Oggetto: Attività produttiva di trattamento e recupero rifiuti non pericolosi, situata in Comune di Loria (TV), in Via Sega n.46.

Ditta: Tre Emme s.r.l.
Via Giulietti, 9 – Novara

INTEGRAZIONE ALLA DOCUMENTAZIONE PRESENTATA IN SEGUITO A RICHIESTA CHIARIMENTI COMITATO TECNICO PROVINCIALE VIA - ARPAV

Rif. Pratica N.2023/1067

MISURA N. 1 – SORGENTI INTERNE CON PORTONE CHIUSO

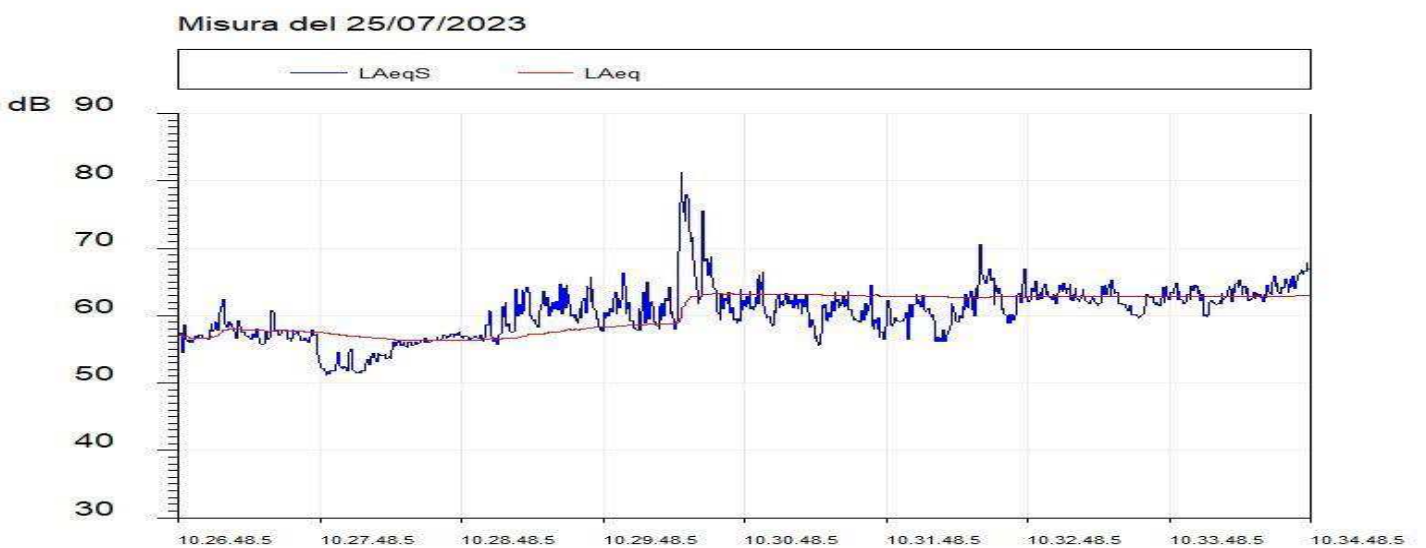
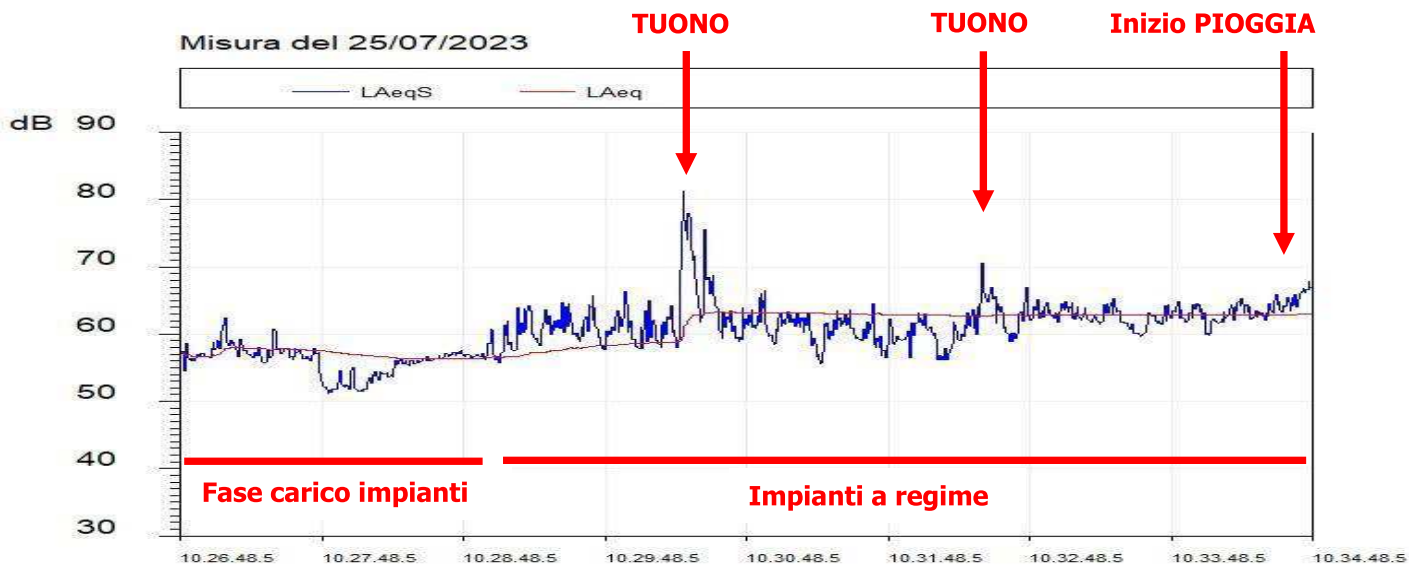
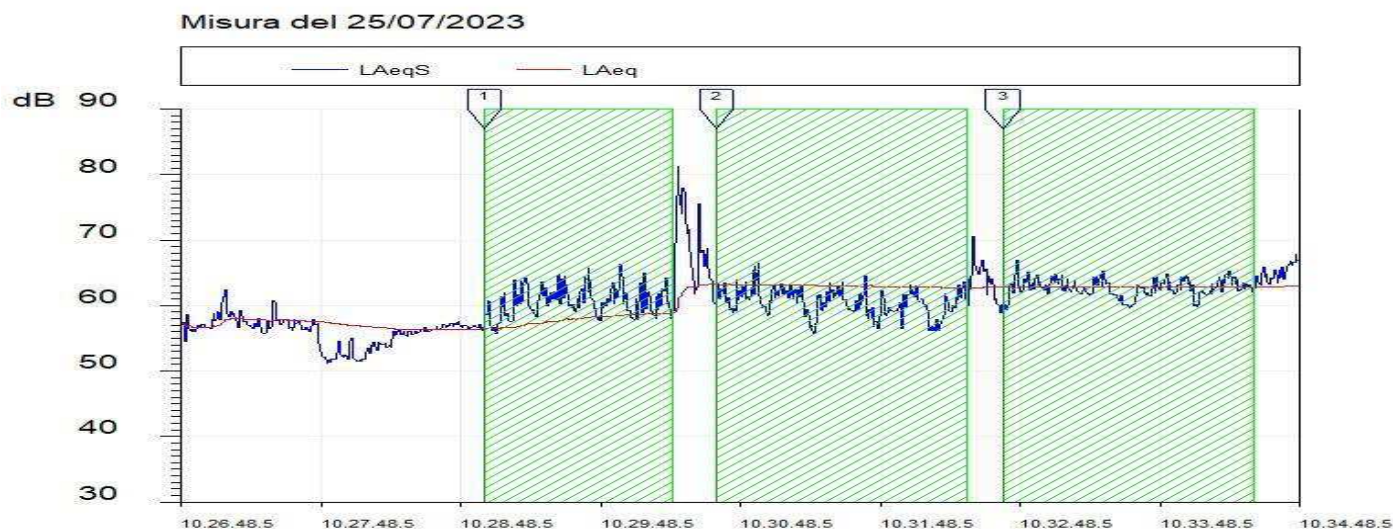
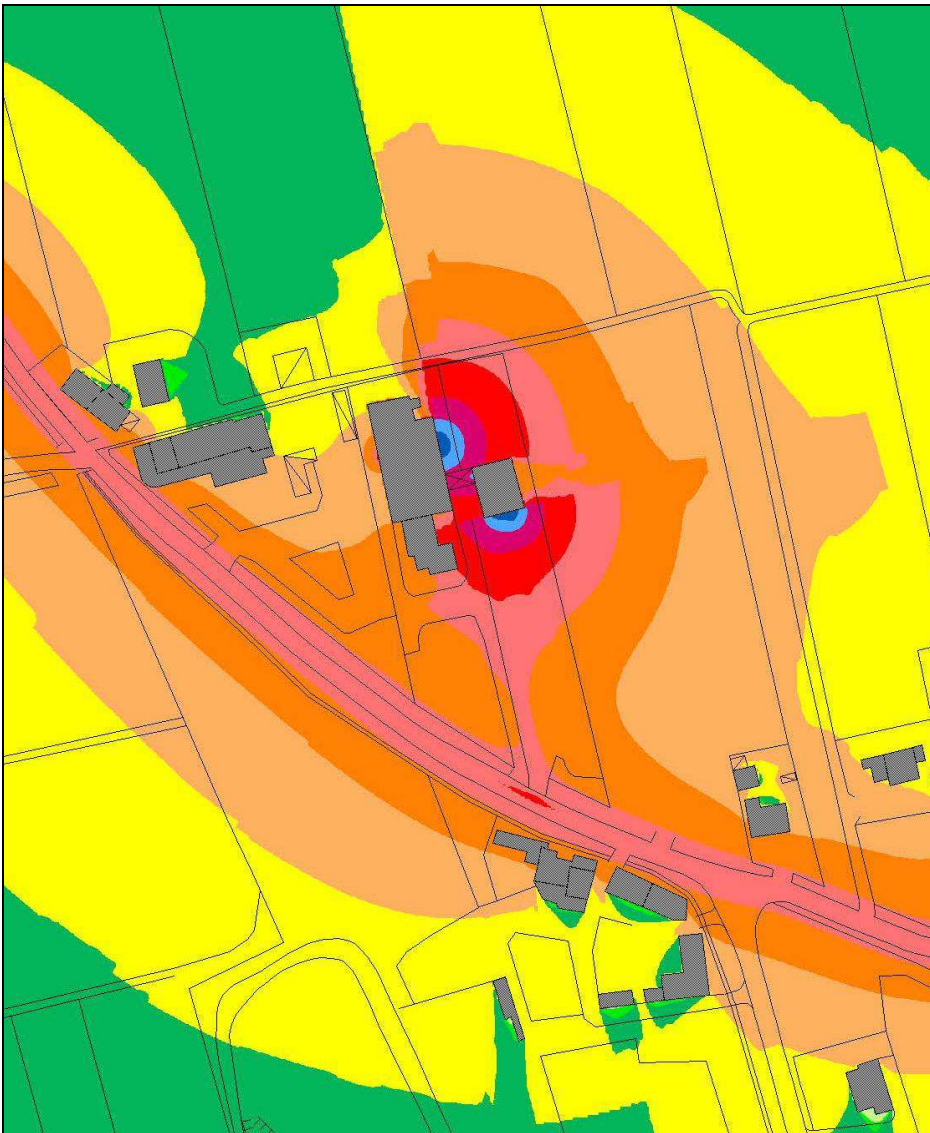
- *"dall'esame delle elaborazioni modellistiche contenute nella Documentazione Previsionale di Impatto Acustico presentata, emerge il superamento del limite di emissione della classe III all'interno delle aree di pertinenza del recettore A. si chiede di integrare l'elaborato, indicando gli interventi di mitigazione da prevedere nell'attuazione dello stato di progetto, ai fini del rispetto del suddetto limite normativo".*

Lo scrivente ha pertanto condotto un rilievo fonometrico finalizzato a verificare se tale provvedimento costituisce già di per sé l'intervento di mitigazione richiesto.

Gli impianti e l'attività sono stati forzati nelle condizioni normali d'uso delle varie componenti, trituratore e pressa con operatori impegnati in fase di carico. Non sono state riscontrate componenti tonali né componenti impulsive.

Sono stati esclusi gli eventi legati al meteo sfavorevole. Il rilievo è stato interrotto all'inizio dell'evento piovoso. Si ritengono in ogni caso le selezioni fatte come indicative del livello di emissione delle sorgenti, rilevato in corrispondenza del portone chiuso, indicative della sorgente "portone" nelle normali condizioni d'uso. Il livello di potenza sonora è stato stimato considerando la selezione con livello più alto applicando la

Sorgente "portone" con $L_w = 70.3 \text{ dB(A)}$

MISURA N. 2

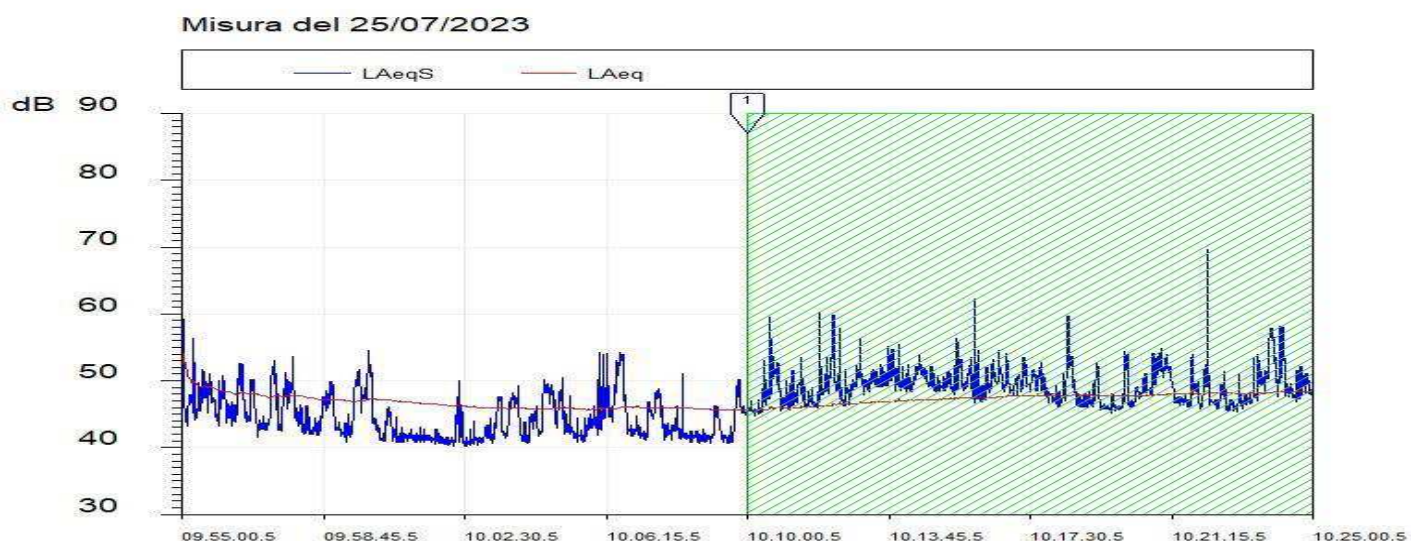
- *"per lo stesso recettore, si chiede di aggiornare la verifica del rispetto del limite differenziale di immissione, (...)"*
- *"nell'integrare la Documentazione Previsionale di Impatto Acustico ad oggi presentata, si chiede di provvedere alla realizzazione di un ulteriore rilievo della rumorosità residua, su un tempo di misura della durata di almeno 30 min., nella posizione compresa tra l'edificio della ditta Tre Emme S.r.l. e il recettore RA".*

Qui sotto si riporta il rilievo fonometrico eseguito nella posizione indicata.

Il rumore di fondo è determinato dai passaggi veicolari sulle strade di contorno, e in particolar modo su Via Sega, oltre che da qualche sporadico mezzo in manovra nel parcheggio del ristorante recettore RA. L'attività lavorativa della ditta Tre Emme Srl è stata ovviamente opportunamente sospesa.

A tale proposito, al momento selezionato ha cominciato a piovere (pioggia leggera). Pertanto, l'evento atmosferico è stato ritenuto disturbante e opportunamente mascherato.

Il rumore ambientale L_A , essendo un limite di immissione, è costituito dall'insieme del rumore residuo e da quello prodotto dalle specifiche sorgenti disturbanti. Pertanto, viene calcolato come somma logaritmica dei singoli contributi con il rumore residuo rilevato nella sessione di misura n.2, e qui sopra riportato, pari a 45,7 dB(A):

Pertanto, in ogni posizione di calcolo, anche applicando una correzione di 3 dB per stimare la attenuazione del livello nel passaggio dall'esterno all'interno della abitazione, come indicato da letteratura, i valori risultano inferiori al limite di applicabilità del criterio differenziale a finestre aperte (<50 dB(A) diurno), anche considerando 1 dB di incertezza.
